製品仕様変更のご案内

このたび、『G-Fun サイト』掲載の下記製品につきまして、仕様変更を行いますのご案内させていただきます。2021年11月15日ご注文分より切り替えを行います。

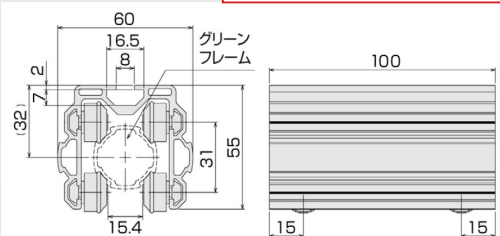
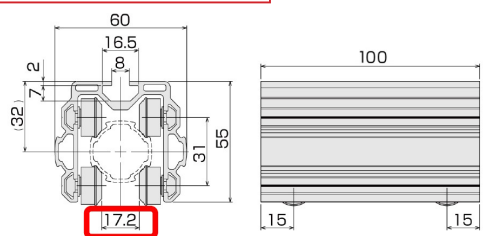
品番	SGF-0108	
品名	GFun リニアスライダ 100mm	
	変更前	変更後
外観		
寸法	<p style="text-align: center; border: 1px solid red; padding: 2px;">ローラ間のスペース：15.4mm → 17.2mm に変更</p>  	
ローラ カラー	青色	白色
使用 レンチ	六角スタビータイプのレンチ 2.5mm ※首下が短いタイプのレンチ	六角レンチ 2.5mm (JIS 規格) ※一般的なレンチサイズ
その他	—	ローラのボルトナットにボルト用接着剤 (ロックタイト 263) を塗布しています。
